## 改善箇所説明図

ホイールナット

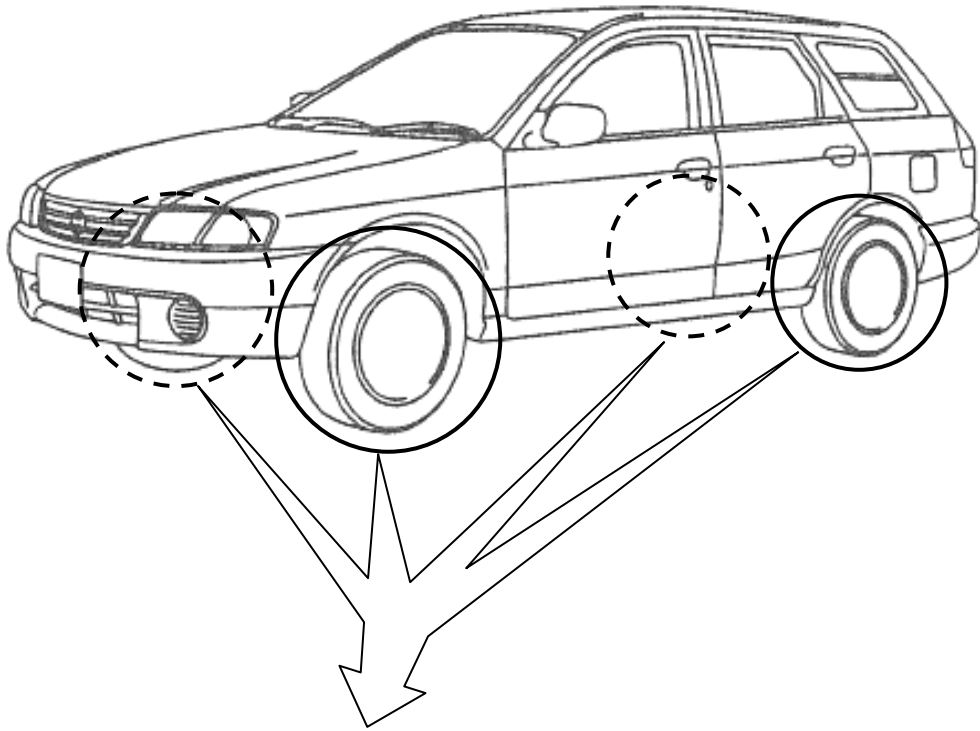
### 基準不適合発生箇所

タイヤ組み付け工程において、ホイールナットの締め付けが不適切なため、締付トルクが不足しているものがある。そのため、そのまま使用を続けると、当該ナットが緩んで異音が発生し、最悪の場合、脱輪するおそれがある。

### 改善の内容

全車両、当該ナットを規定のトルクで締め付ける。

識別：銀色のシールをモデルナンバープレートの右横に貼り付ける。
